LUDM/LUDMS プラクランプレバー(おねじ) 仕様変更

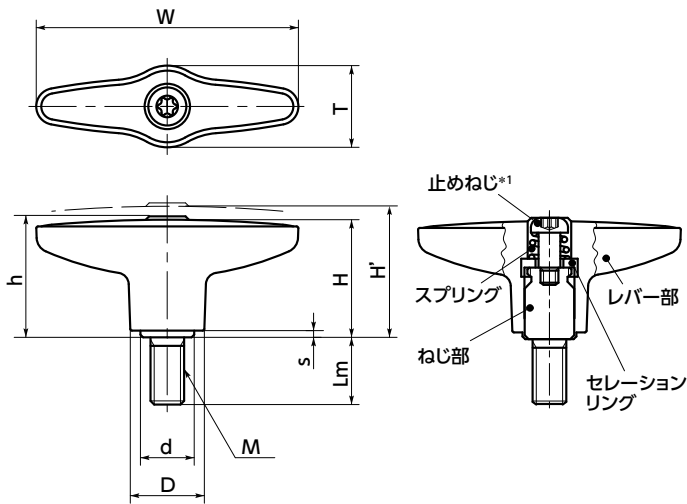
*1: 止めねじの頭の形を六角穴付きからヘキサロピュラ穴付きに変更しました。
